**ASUNTO: ALEGACIONES PROPUESTA DE PROYECTO DE PLAN
HIDROLÓGICO 2022-2027.
CICLO 2022-2027**

A LA CONFEDERACIÓN HIDROGRÁFICA DEL SEGURA

FIGURA 1. Actuaciones frente a inundaciones en la comarca del Campo de Cartagena-Mar Menor. CHS septiembre 2021.

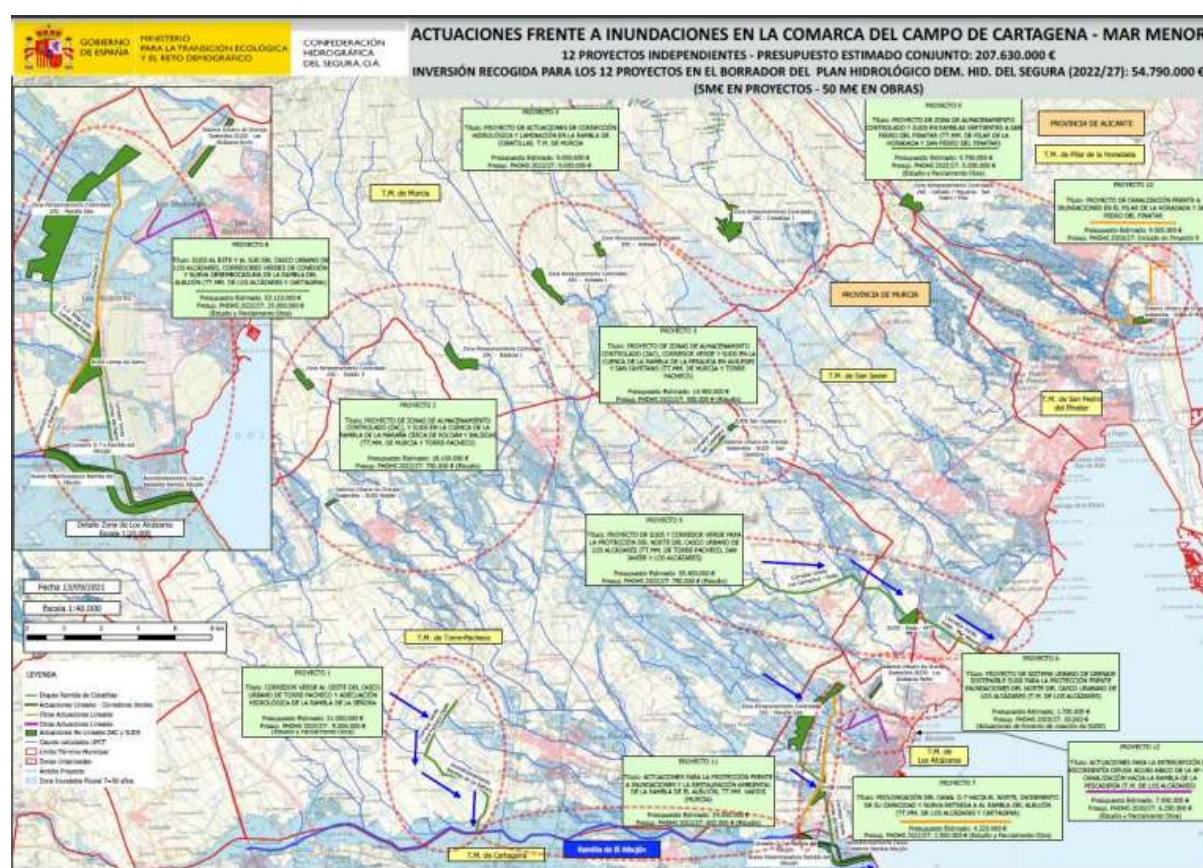
Las medidas que sobresalen son sendos “corredores verdes” para la protección del casco urbano de Los Alcázares. Para el “corredor centro-sur” hay consignada una dotación en el PdM para su ejecución, en su caso, de 25 millones de euros. La otra medida es el denominado “corredor norte”. A esta medida, con código de medida en el Plan Hidrológico 1.816, el borrador del PGRI le adjudica 750.000 euros para el estudio de viabilidad económica, técnica y ambiental. Ha sido ya presentada en el documento resumen de la mesa territorial del Campo de Cartagena-Mar Menor con un presupuesto de ejecución de 35 millones de euros.

Figura 3-13. Plano de calados para la Rambla de El Albujón y la Rambla de Miranda. SNCZI

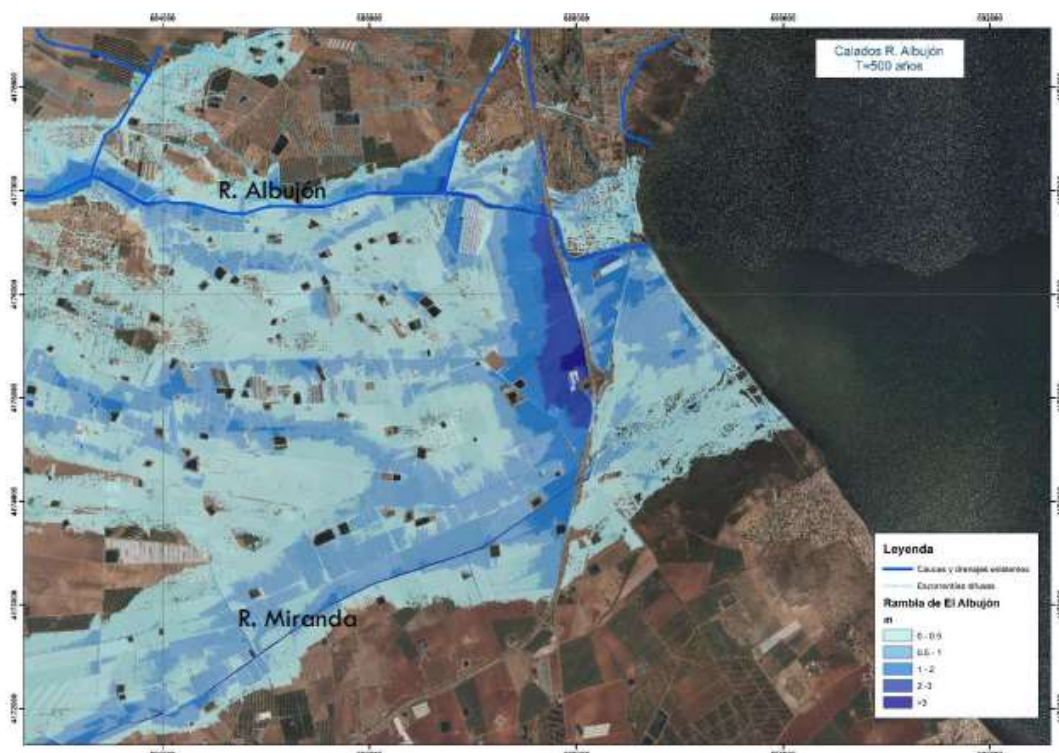
Como puede verse en la imagen anterior, se observa claramente el efecto de retención que genera el talud de la autopista AP7 sobre el flujo desbordado de la Rambla de El Albujón y la Rambla de Miranda (más al sur). Este efecto de almacenamiento en la zona donde desagua el D7 alcanza calados superiores a los 2 m para el periodo de retorno de 500 años.

Por lo expuesto anteriormente no se alcanza a entender que, en apariencia, no se llegue a contemplar en ninguno de los casos el aumento de la inundabilidad debido al efecto que genera el talud de la AP-7 sobre las viviendas aguas arriba de ésta.
